מכרז פומבי מס׳ 05/2026

לביצוע עבודות עפר
במתחם כינוסים
שילה הקדומה

חוברת 2
מפרטים ופרטים

הנדון: מתחם כינוסים - שילה
דגשים לעבודות העפר סיכום פגישת זום 21/07/2026

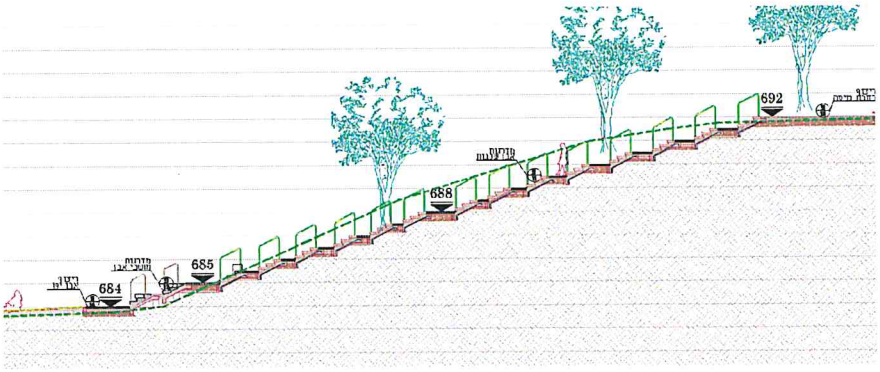
א. באזור הטריבונות צפויות כיום (ללא קשר לעבודות העפר/החלפות הקרקע שניתנו) עבודות חפירה של עד כ-0.2-2 מ' בייחס לפני קרקע קיימים, כאשר במפלס התחתון צפויה להימצא שכבת קרקע טבעית/סלע רדוד לאחר כ-0.2-0.4 ס"מ.

ב. אזור זה ניתן להגדיר בקו ישר כאשר יש לצפות לעבודות עפר/סילוק מילוי של 40 ס"מ באזור הטריבונות התחתונות ועד 1.2 מ' באזור הטריבונות העליונות.

ג. במסגרת גישה של "סיכון מחושב" **הכולל אפשרות שבעתיד יהיו שקיעות והצורך בתיקונים**. במסגרת זו יש לחפור 1.2 מ' מפני קרקע קיימים ולהניח יריעת שריון מסוג TENAX330. למלא חומר "נברר" מהודק בשכבות של עד 20 ס"מ מהודק לצפיפות 96% ממודיפייד (כל שכבה ושכבה +שתית) ושכבה עליונה ממצעים סוג א'. על המילוי אפשר לבצע מסלעות כמדרגות או אלמנטים טרומיים.

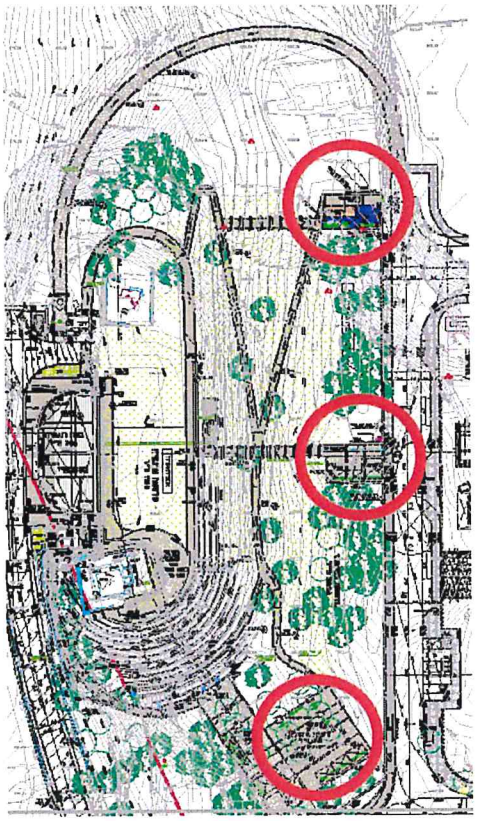
ד. באזור הדשא גם צפויות עבודות חפירה של עד כ-1 מ', ללא קשר לעבודות העפר הצפויות.

ה. לבקשת האדריכלים ניתן יהיה לוותר על מצעים מתחת לאדמה הגננית ולבצע במקום זה חומר שווה ערך ל-A-2-4 לפי אשאטו דהיינו חול חרסיתי עד כ-20-25% דקים מהודק בשכבות. עובי החלפת הקרקע מתחת לאדמה הגננית יהיה 40 ס"מ מהודק בשתי שכבות כאשר גם השתית וגם המילוי החוזר יהודקו לצפיפות 96% ממודיפייד.
